Prot NP_SIC2_DC_2023_9
Milano, 27/10/2023

Oggetto: ID VIP 9807 - Osservazioni al progetto cod. procedura 9807 relativo alla realizzazione di un parco eolico denominato "CE Partanna II", costituito da 6 aerogeneratori, con potenza complessiva di 39,6 MW e opere di connessione alla RTN, da realizzarsi nei comuni di Marsala (TP), Mazara del Vallo (TP), Salemi (TP) e Trapani.
Proponente: AEI WIND PROJECT IV S.R.L.

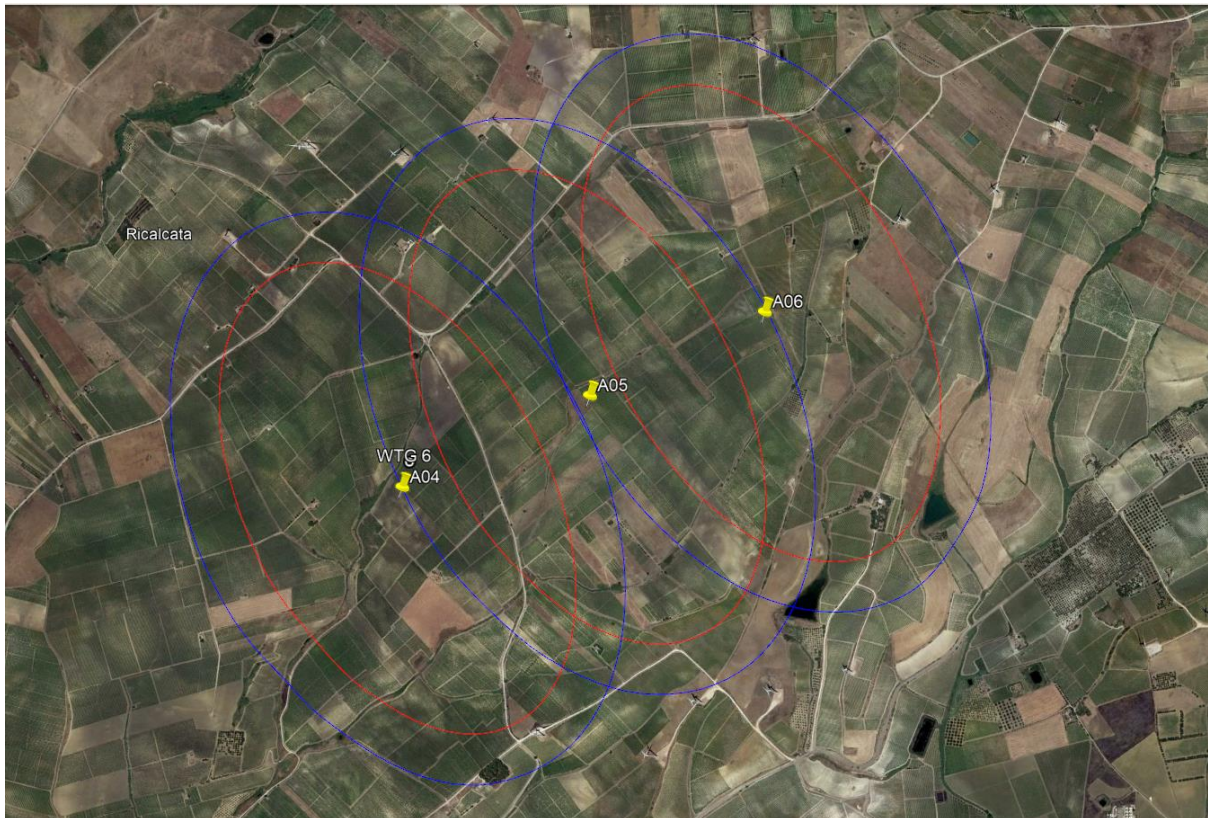
A tal proposito, per valutare l'interferenza in esame, si è deciso di non considerare i valori maggiormente restrittivi previsti dalla normativa, ovvero 7D (direzione prevalente) e 5D (direzione ortogonale), per cui, per circoscrivere l'area di influenza di ogni singola turbina, sono state tracciate due tipi di ellissi, una rossa e una blu, con centro la posizione degli aerogeneratori e raggi 5D e 3D, per l'ellisse rossa, 6D e 4D per l'ellisse blu. Dal momento che il diametro della turbina utilizzato dalla Società AEI Wind Project IV per il Progetto CE Partanna II è pari a 170 m (centosettanta metri), le ellissi suddette avranno i seguenti raggi 5D=850 m e 3D=510 m (ellisse rossa) e 6D= 1020 m e 4D= 680 (ellisse blu).

In dettaglio, come si può notare dalla Figura sottostante, si rileva un'evidente interferenza tra l'aerogeneratore denominato AO4 (Società AEI Wind Project IV) e l'aerogeneratore WTG 6 (NP Sicilia 2), in quanto poste ad una distanza di circa 125 m (centoventicinque metri). Inoltre – elemento altrettanto importante, soprattutto da un punto di vista paesaggistico – si ravvisano significativi risvolti negativi sulla realizzazione del Progetto e sul contesto circostante che potrebbe essere

determinato dalla costruzione della turbina A05, dal momento che si troverebbe entro la distanza di 4D, poiché posta a circa 620 m dalla WTG 6 (NP Sicilia 2).

Alla luce di quanto precede, si ritiene fondamentale inibire l'approvazione del Progetto CE Partanna II della Società AEI Wind Project nella configurazione presentata, ritenendo indispensabile l'eliminazione o la ricollocazione delle turbine A04, A05 e A06.
